改善箇所説明図①

基準不適合発生箇所

室内から見た図

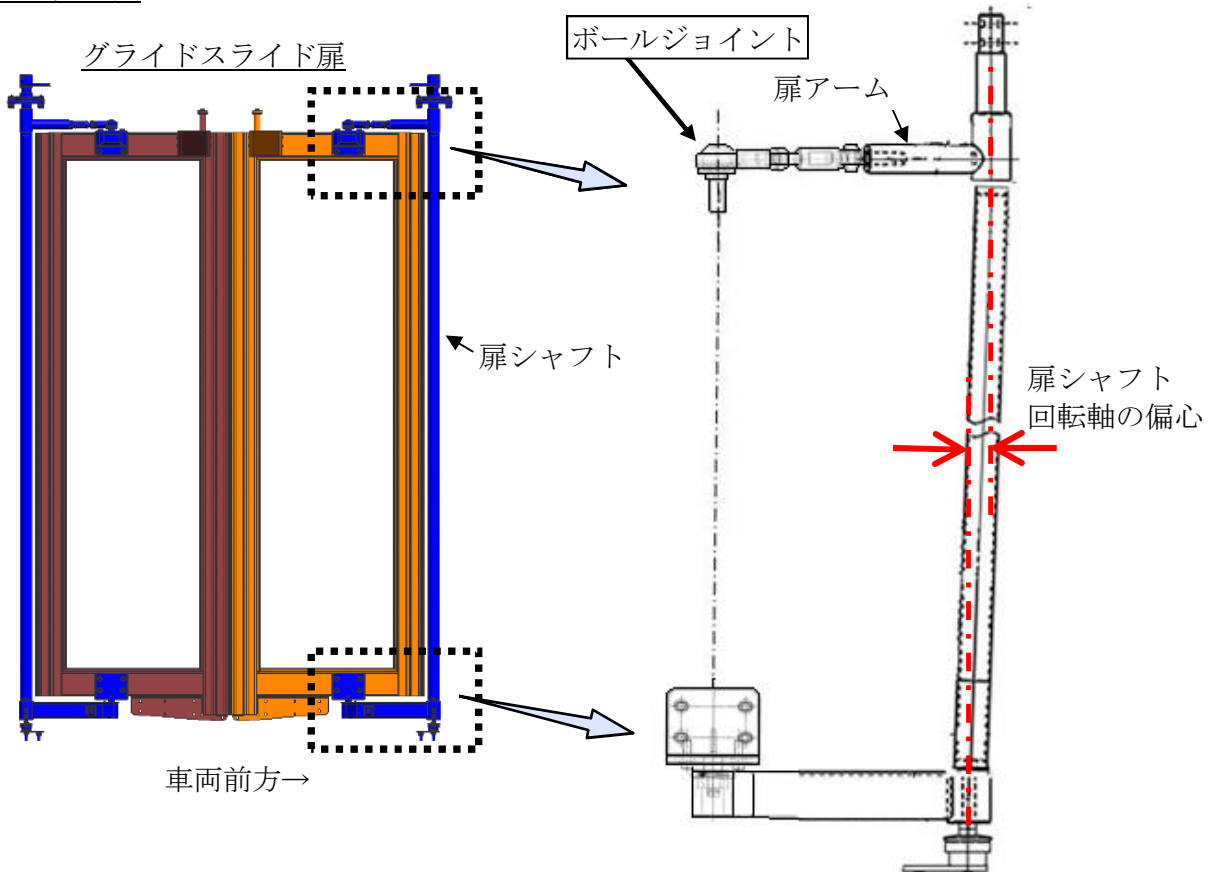
路線バスのグライドスライド扉において、扉シャフトの回転軸が偏心しているものがある。そのため、そのままの状態
で扉の開閉を繰り返すと、扉アームのボールジョイント内部
の潤滑が不十分となり、ボールジョイントが焼付き、最悪の
場合、扉の開閉ができなくなるおそれがある。

全車両、扉シャフトの回転軸の偏心量を測定し、偏心量が基準を超えているものは、ボールジョイントを対策品に交換する。

識別：扉ブラケットに白色ペイントを塗布する。
